改善箇所説明図

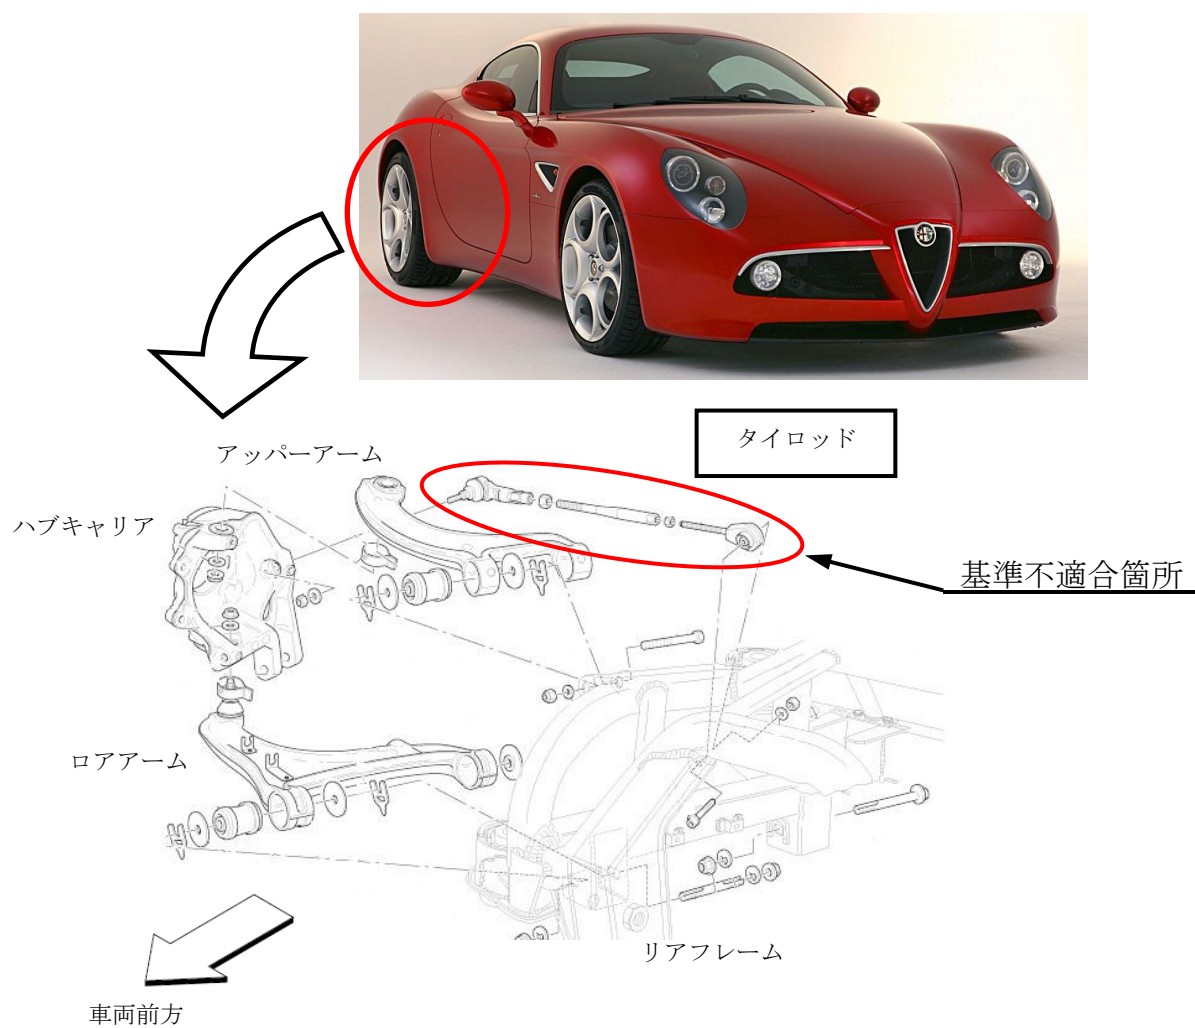
基準不適合箇所

後輪のトーインを調整するタイロッドにおいて、防錆処理が不適切なものがある。そのため、タイロッドのねじ山部分に錆が発生して締め込み部分が緩むことで、異音が発生したり、高速旋回時の走行安定性が損なわれるおそれがある。そのままの状態で使用を続けると、タイロッドの締め込み部分が外れて、最悪の場合、通常走行においても走行安定性が損なわれるおそれがある。

改善の内容

全車両、後輪の左右のタイロッドを良品と交換する。
